**UWAGA !!! Zmiany w schemacie**

[http://www.sp2swj.sp-qrp.pl/IW3HEV/IW3HEV\\_VNA\\_3\\_plus\\_by\\_SP3SWJ.htm](http://www.sp2swj.sp-qrp.pl/IW3HEV/IW3HEV_VNA_3_plus_by_SP3SWJ.htm)

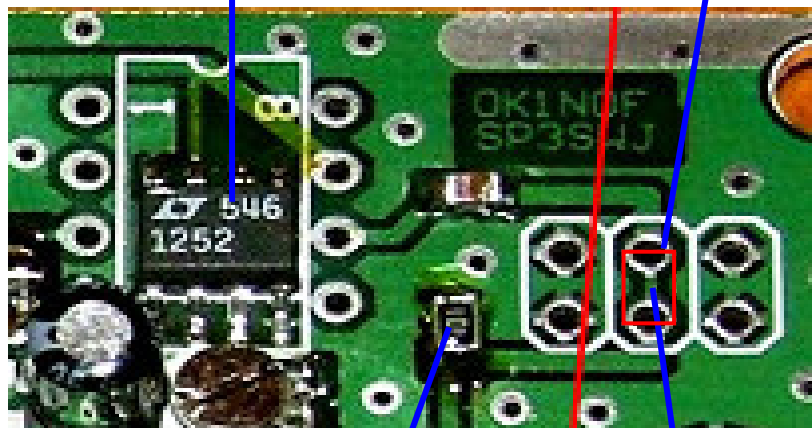
pod układem nie montujemy  
kondensatora 27pF

Wlutowujemy rezystor 100 om

nie montujemy tego rezystora

Przecinamy ścieżkę
